Q21 :東京電力は「F-B 断層の北方には海底探査で褶曲が認められないから、そこで断層を考える必要はない」とし、保安院や原子力安全委員会もこの見解を認めています。どう考えますか。

「崖」のある海底地形と東縁断層の評価・解釈が
安全性論議を左右する

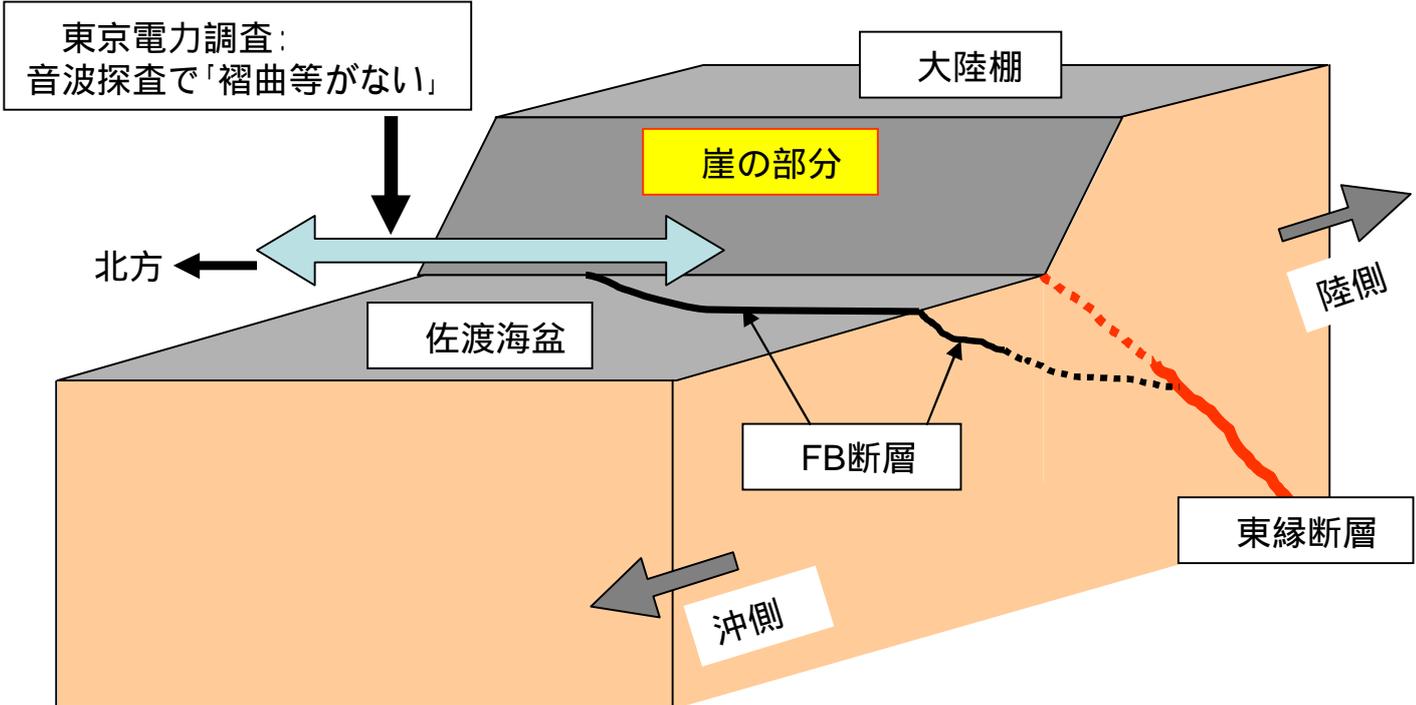
A :まず、議論が混乱している要因のひとつでもあるのですが、「F-B 断層の北方延長」があるかどうかという問題として語られることは適切ではありません。本来、F-B 断層()は、表層の尻尾のような存在で、地下で図の のような断層本体に収斂しているはずだからです。

その上で、この問題を考える際により本質的で重要なのは、海底の広大な「崖」()の成り立ちをどう説明するかということです。これが安全論議を左右します。

「Q&A」本編でも繰り返し触れましたが、この崖は、東京電力が言うような「プログラデーション(堆積)」などで到底説明できるようなものではありません。事実、2月28日の原子力安全委員会の地元説明会でもプログラデーション説には一切触れられておらず、この主張は事実上破綻しています。

この「崖」の少なくとも南西部は、「断層による崖」としての性格を持つことを政府側も認めています。その崖を作った断層こそ広く認められている「東縁断層」()です。そしてこの「断層による壁」である崖斜面()が北東に伸びており、それをどこかで区切る構造はありません。

この崖の要因が東縁断層であり、その崖を区切るような構造が無いのであれば、崖の範囲全体の深部に が広がっている(少なくともその危険性がある)と考えるのが自然で合理的です。

この合理的な推論は、音波探査で否定できるものではありません。音波探査で「地層を切断するような断層」や、「絵に描いたような褶曲」(背斜構造)が見えないからと言って、合理的に考えられる危険性を無視していいことにはなりません。それは「活断層等に関する安全審査の手引き」(原子力安全委員会)でも明確に指摘されています。

しかも音波探査には恣意的な解釈が介入する余地も少なくありませんし、絶対的なものではないことも「Q&A」本編で述べました。また、そもそも東京電力が示した探査図の距離スケールは、不均一かつ大きく歪んでおり、形状や傾斜の相違を正確に表現していません。これを正確に補正すると、浅層に比べて深層の地層の傾斜がかなり傾いていることがわかります。こうした「傾き」は、「褶曲」が継続してきたことを示しています。こうした深層の傾斜こそが、断層の存在を間接的に表現していると考えべきです。

そして「Q&A」本編でも触れたように、この断層の広がりやを考慮すると、想定すべき地震のエネルギーは M7 を超えて M7.5 程度になると考えなければなりません。そうすると、これまでの安全性の検証が根底からひっくり返り、到底再開に向けたゴーサインが出せなくなる - これが断層の規模と広がりを小さくとどめたい本当の理由ではないでしょうか。
